**AVIS RELATIF À LA PROTECTION
CONTRE LES EVENTUELS EFFETS NOCIFS ET NUISANCES
PROVOQUÉS PAR LES RAYONNEMENTS NON IONISANTS
GÉNÉRÉS PAR DES ANTENNES ÉMETTRICES STATIONNAIRES**

Commune : COUVIN - Exploitant : ORANGE

Référence exploitant : 008N1_1/30135N1_1/40135N1_1/50135N1_1

Rapport n° 532 / 2025

Figure 1 : Vue en plan des lieux de séjour et des points de contrôle

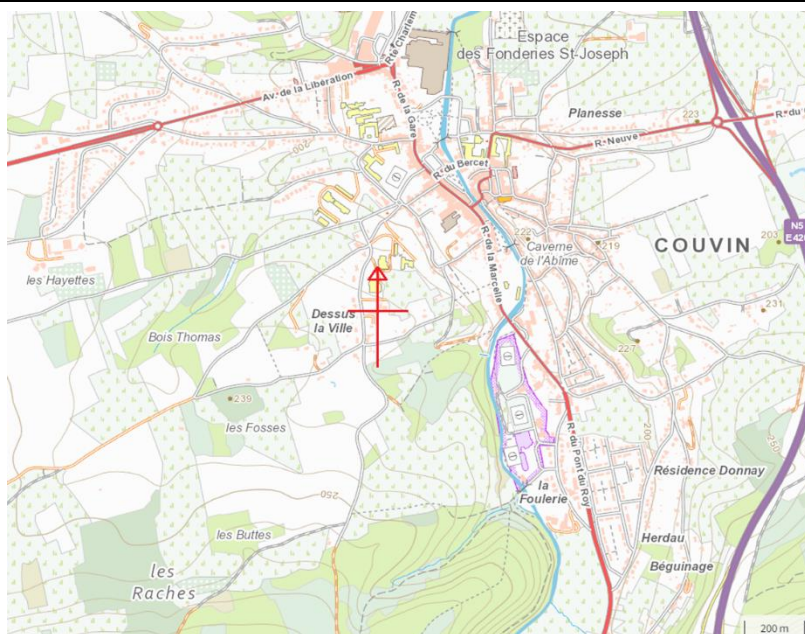
- le numéro du point de contrôle repris sur un des plans de la figure 1;
- le numéro du LS dans lequel se trouve le point de contrôle de la 1^{ère} colonne ;
- l'atténuation d'obstacle prise en compte pour le calcul de l'indice d'exposition dans le LS ;
- le résultat du calcul de l'indice d'exposition.

En ce qui concerne les antennes de l'installation mentionnées dans le tableau 1, la distance maximale à laquelle la limite pourrait être atteinte, à l'extérieur, est égale à 99,9 m. S'il n'y a pas de LS à une distance inférieure, les antennes respectent forcément la limite d'immission.

Dans le cas des LS situés à l'intérieur des bâtiments, une atténuation d'obstacle est prise en compte et il en résulte que la distance maximale à laquelle la limite pourrait être atteinte se réduit à 70,9 m.
